MELDING 1

artikel 5.1 NEN 1010

Bouwbesluit 2012: 2.103 lid 2

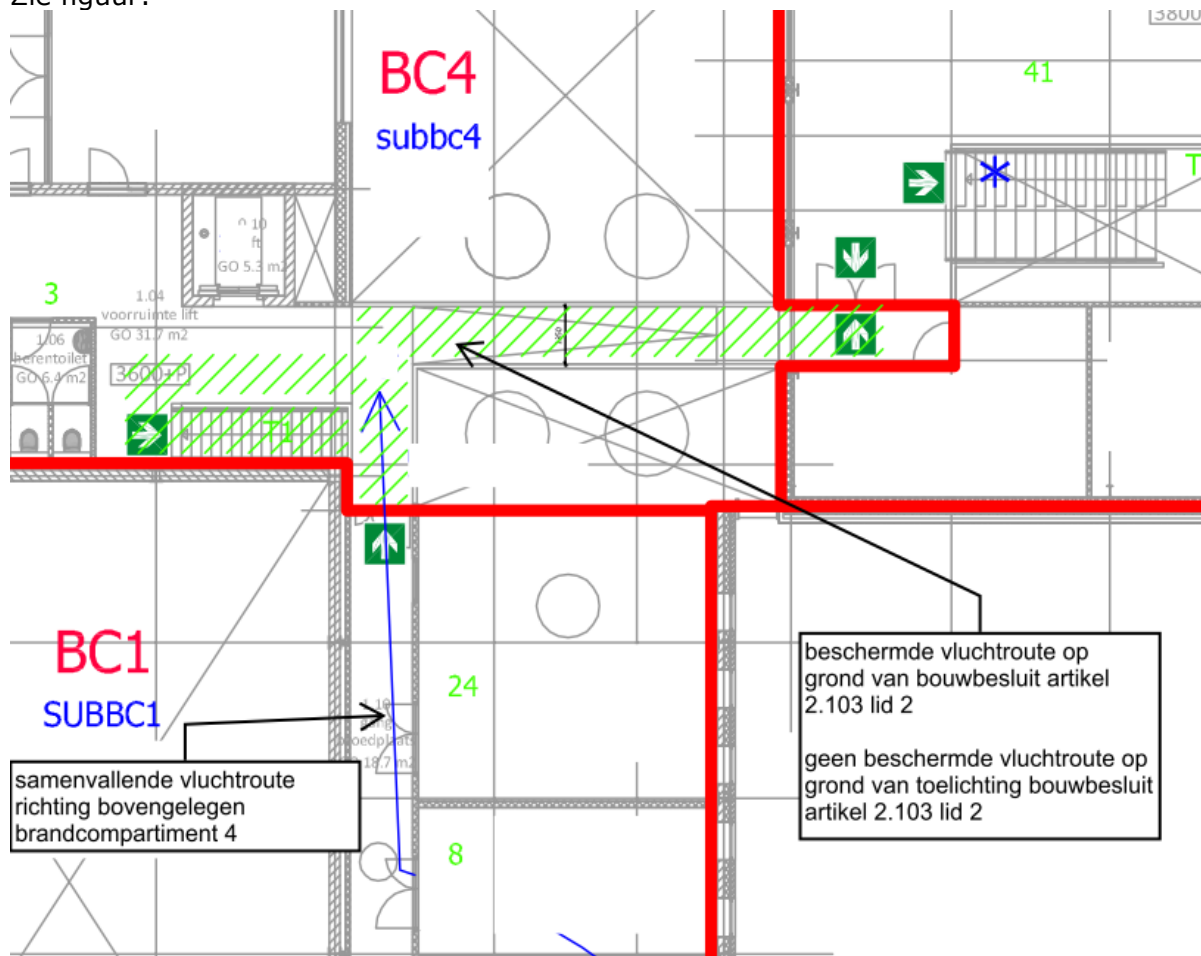
Zie figuur:

Er is sprake van een samenvallende vluchtroute. De vluchtroute valt samen tot enkele meters na de passage van de brandwerende scheiding tussen BC1 en BC4 (rode lijn). Minder dan 37 personen op aangewezen. Artikel 2.103 lid 2 van het Bouwbesluit is helder dat de route de status 'beschermde' moet hebben'. Dit betekent dat op grond van artikel 2.92 lid 2 vluchtroute niet in een subbrandcompartiment mag liggen en zodoende brandwerend van het subbrandcompartiment afgescheiden moet worden (20 minuten op criterium vlamdichtheid). In de toelichting wordt aanvullend aangegeven dat wanneer de scheiding van het subbrandcompartiment ook de scheiding van het brandcompartiment is (in deze case het geval) de vluchtroute niet beschermd hoeft te zijn. De inhoud van bouwbesluit artikel 2.103 lid 2 en de inhoud van toelichting op bouwbesluit 2012 komt dus niet met elkaar overeen.
